(仮称) 宮城気仙沼風力発電事業  
環境影響評価準備書

補足説明資料

令和8年2月

東急不動産株式会社

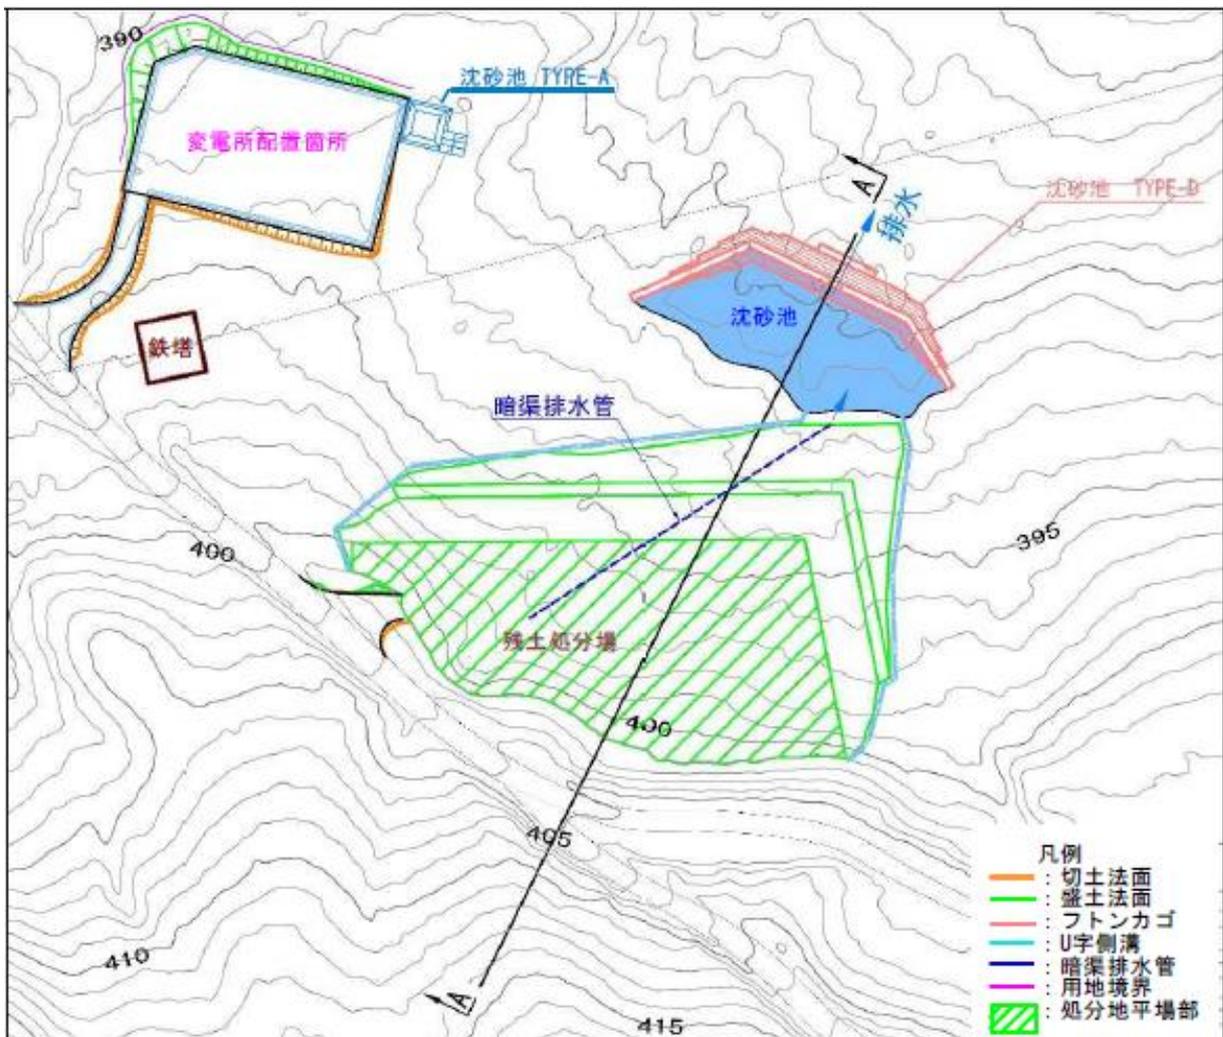
図 2.2-8 残土処分場の拡大平面図内の各線の色，斜線，四角枠などの説明を入れてください。

下図のとおり、拡大平面図内の各線の色，斜線，四角枠などの説明を記載いたしました。

図 8.2-13(1) 空間線量率調査地点

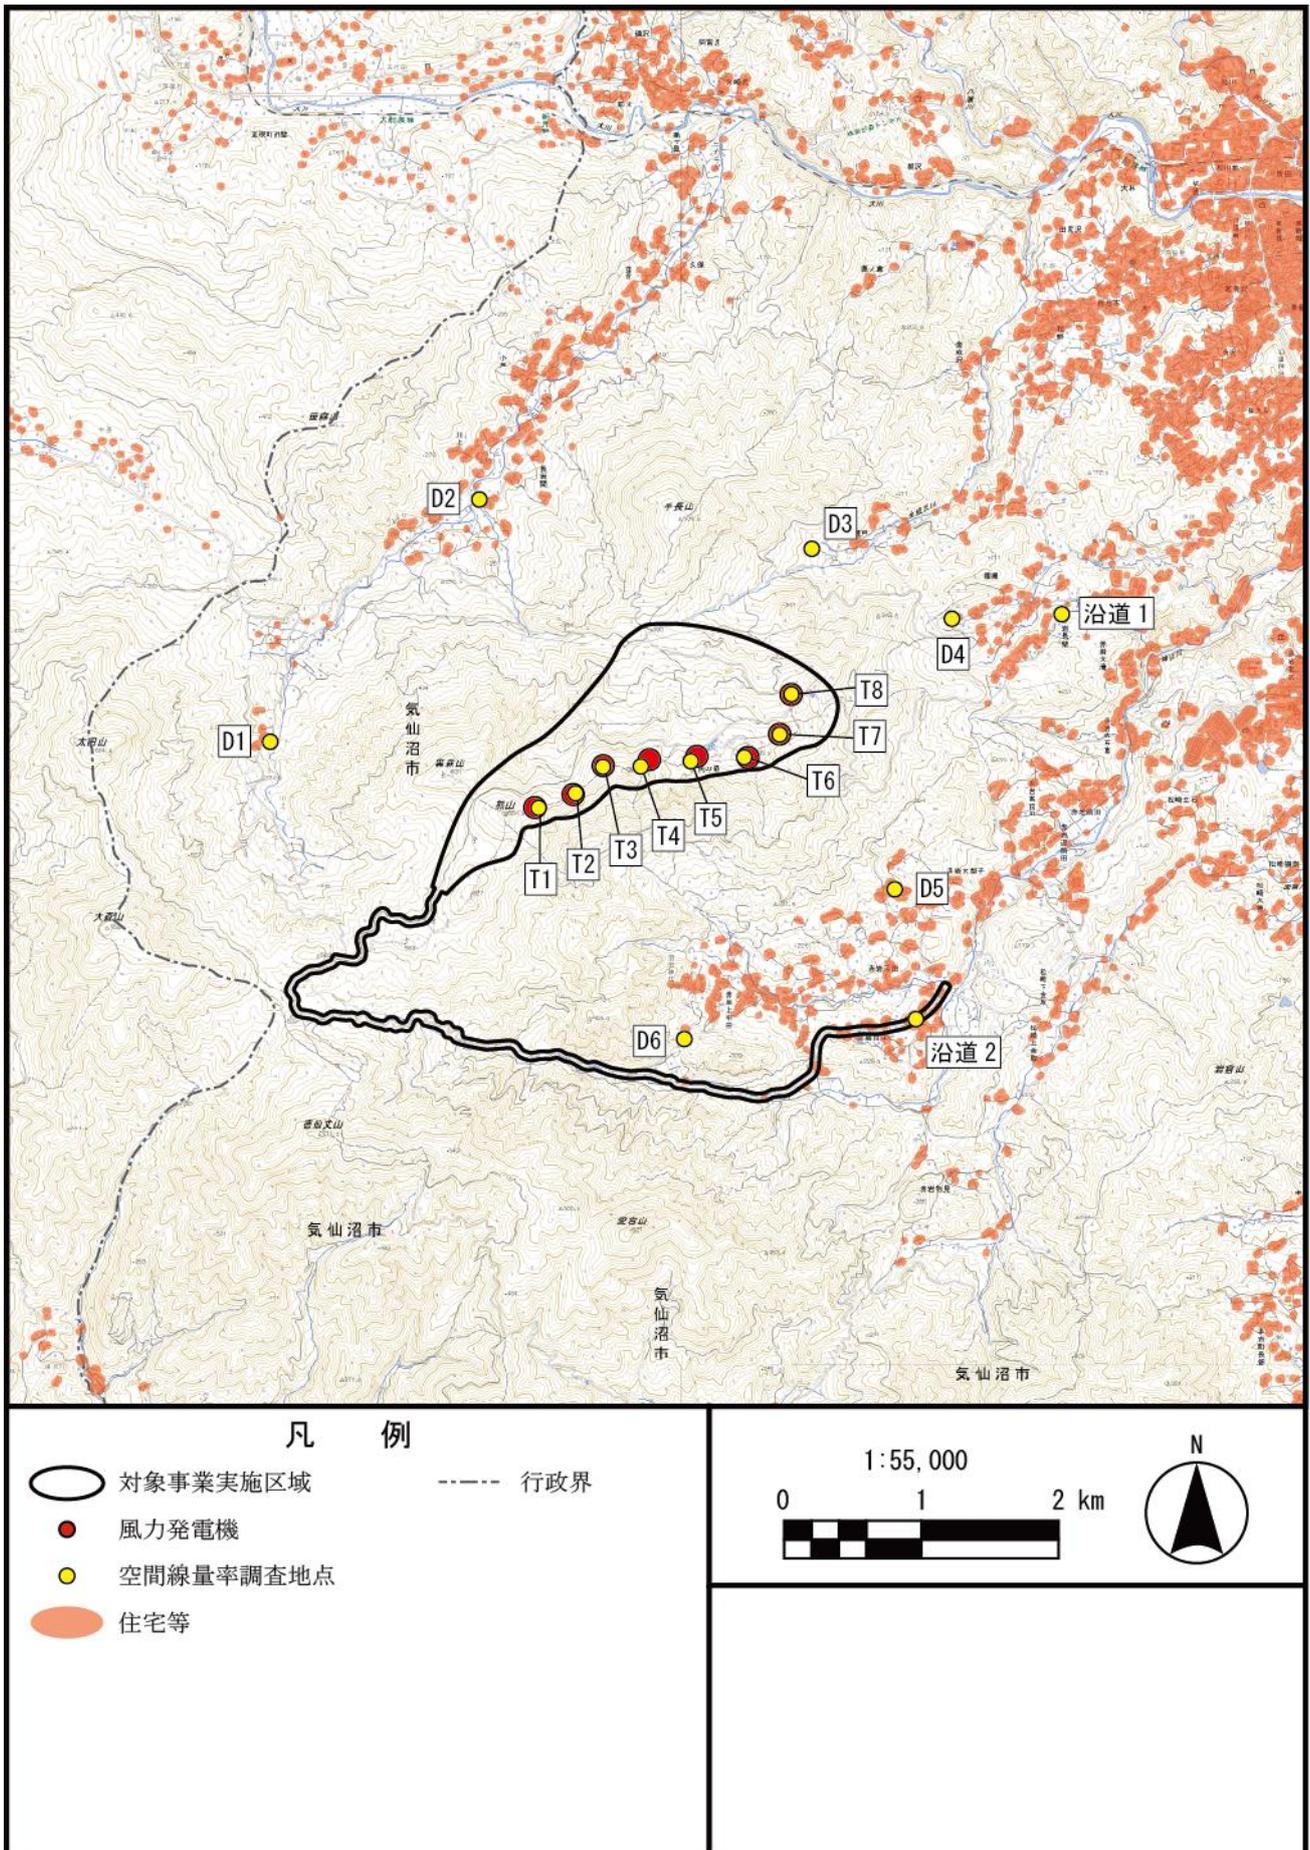
図 8.2-13(1)の凡例の修正。「空間線量調査地点」→「空間線量率調査地点」

図 8.2-13(1)の凡例を下図のとおり、修正いたしました。

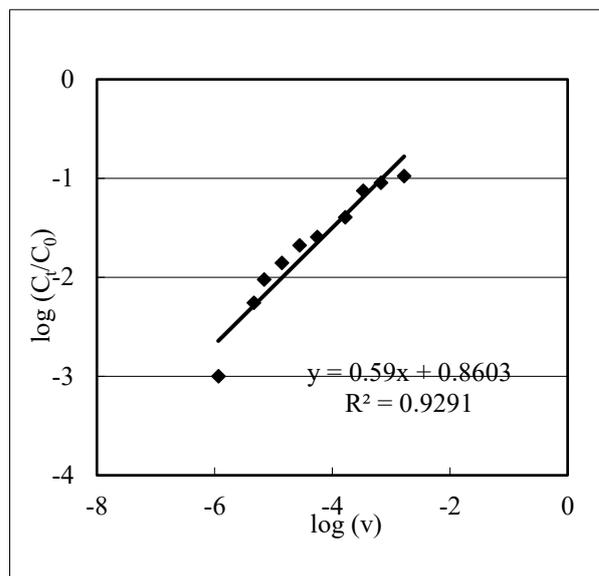
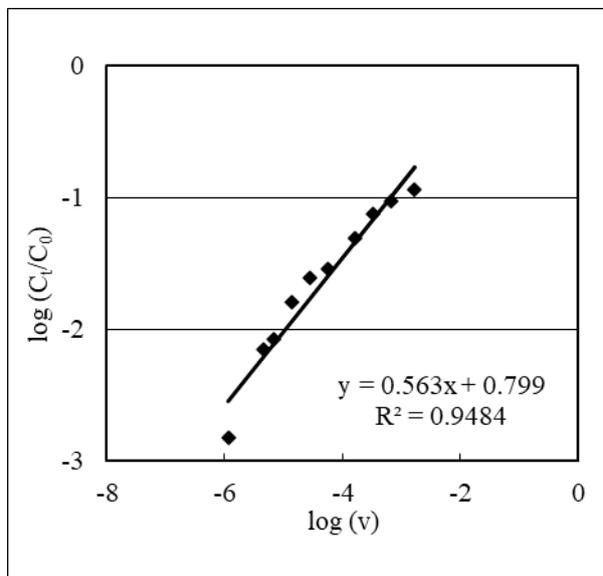
図 10.1.2-3 の縦軸・横軸のタイトルにおいて、対数は小文字 (log) で表すのが一般的です

評価書では、以下の図面に差し替えさせていただきます。

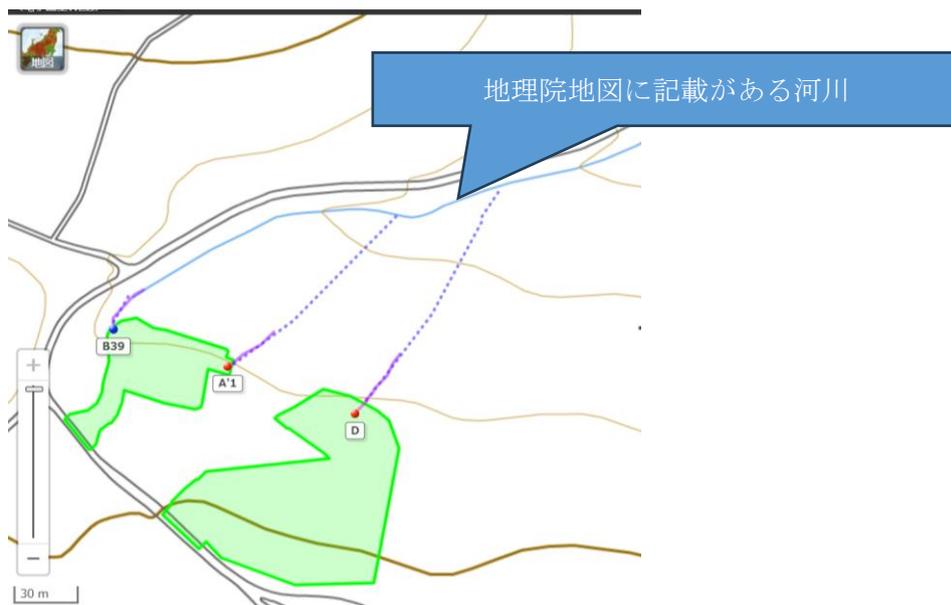
⇒道路勾配変化地点に流入する濁水は、一方向からだけからでしょうか。

⇒到達距離と沈砂池出口濃度は別の項目なので、評価としては、2段階処理の計算をする方がより正確ではないでしょうか。または、該当する本文の箇所か「表 10.1.2-12(1) 沈砂池排水口における排水量及び浮遊物質量の予測結果」に、2段階処理の計算を省略していることが分かるような記載がある方が良くと思います。

勾配変化地点からの再放流について、本案件の予測につきましては、下図のとおり一方向からとなります。赤紫色実線が道路到達した後、勾配変化地点まで流れる区間を示しております。なお、紫色実線は濁水到達推定距離、青色点線は流下方向を示しております。

評価書では、別の沈砂池排水が流入する沈砂池が存在する場合は、沈砂池排水2段階処理の計算を実施し、その内容を記載いたします。

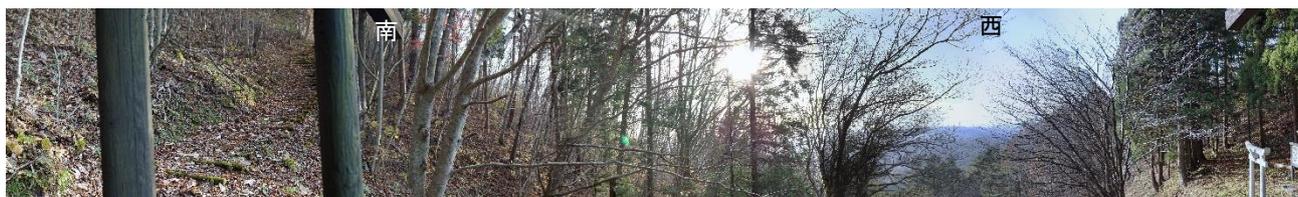
当該地点は公園内かもしれませんが眺望点とはなっておらず、そもそも調査地点とするのが不適切ではないでしょうか？

「展望台からは栗駒山や焼石岳、奥羽山系を望める」との眺望の情報がある場所と、写真を撮影した場所が一致していないようです。

文献調査において、「展望台からは栗駒山や焼石岳、奥羽山系を望める」との眺望の情報があることから、景観の調査地点に設定しておりました。

フォトモンタージュとして掲載している範囲から約90度右を向くと、山並みを望むことができる展望台から撮影しており、眺望利用の可能性のある場所であることから、調査地点として適切であると判断しております。下に展望台の周囲の様子分かるパノラマを掲載いたします。
